Uw kenmerk		Ons kenmerk	U23-002269	Datum	22 maart 2023
Uw brief		Beh. door		Doorkiesnr.	
Onderwerp:	Huisvesting van de basisschool de Zeeridder	Cluster	SVUSD,	Bijlagen: 2

Memo n.a.v. inspectie tijdelijke huisvesting De Zeeridder

Opdrachtgever	Gemeente Bergen op Zoom
Datum	6 december 2022
Referentie	1662603-0015.3.0
Auteur(s)	ing. E.J. van Tuil

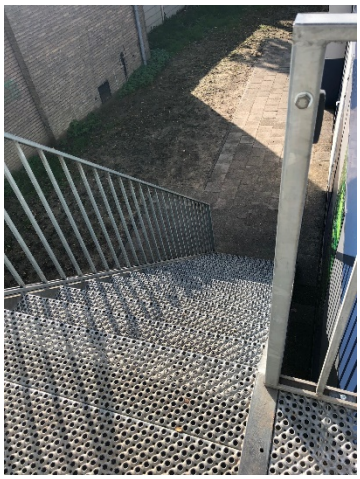
De lokalen hebben hun oriëntatie richting de open ruimte. Daarmee is de entree voor zowel de begane grond als de eerste verdieping gesitueerd aan de erfgrenszijde. Op deze erfgrens is een metselwerk wand gepositioneerd.
De eerste verdieping is middels een stalen trap bereikbaar.
In de directe omgeving van de huisvesting is geen verlichting geplaatst.

- Gang grenst direct aan buitentrap, zeer gevaarlijk bij halen jassen e.d.
  Antwoord:
  De buitentrap is gevaarlijk voor de kinderen v.w.b. val-/slipgevaar.
  De aanbeveling is daarom ook om de trap veiliger te maken middels aanvullende, nader te bepalen, voorzieningen.
  Zie tevens antwoord onder ‘Geen hal ……, doorstroomproblemen’

- Trap: is niet zichtbaar aan achterkant, waarom is deze niet aan de voorkant? Ouders, noch leerkrachten kunnen hier geen goed zicht op hebben, wegens de dode hoek, trap is heel steil, bij slechte weersomstandigheden zoals regen of ijzel wordt de trap spekglad.
  Antwoord:

- Gezien de donkere dagen die eraan komen is de situatie zeer onoverzichtelijk aan de achterkant: pikkedonker!
  Antwoord:
  Tijdens de rondgang kon dit niet geconstateerd worden, maar is voorstelbaar gezien het feit dat er nergens buitenverlichting is aangebracht.
  De aanbeveling is dan ook om voldoende verlichting aan te brengen, zodat er een veilige situatie ontstaat.

Zie antwoord onder ‘Gang …… jassen e.d.’ De wens was bij de plaatsing van de tijdelijke huisvesting om het zicht vanuit de klassen richting het parkje te hebben. Het gevolg is dat de trap aan de achterzijde geplaatst diende te worden.

1. Vervang in de kleuterlokalen op de begane grond de kleuter keukenblokjes door reguliere keukenblokjes incl. een warmwatervoorziening.
2. Breng in de lokalen op de eerste verdieping reguliere keukenblokjes aan incl. een warmwatervoorziening.
3. Maak de buitentrap naar de eerste verdieping veiliger middels aanvullende, nader te bepalen, voorzieningen.
4. Pas de buitendeur op de eerste verdieping aan zodat er een veiligere, goed afsluitbare, situatie ontstaat.
5. Breng voldoende buitenverlichting aan zodat er een veilige situatie ontstaat.
6. Laat onderzoeken of de elektra-aansluiting voldoende zwaar is voor het beoogde gebruik, indien noodzakelijk laat de aansluiting verzwaren.
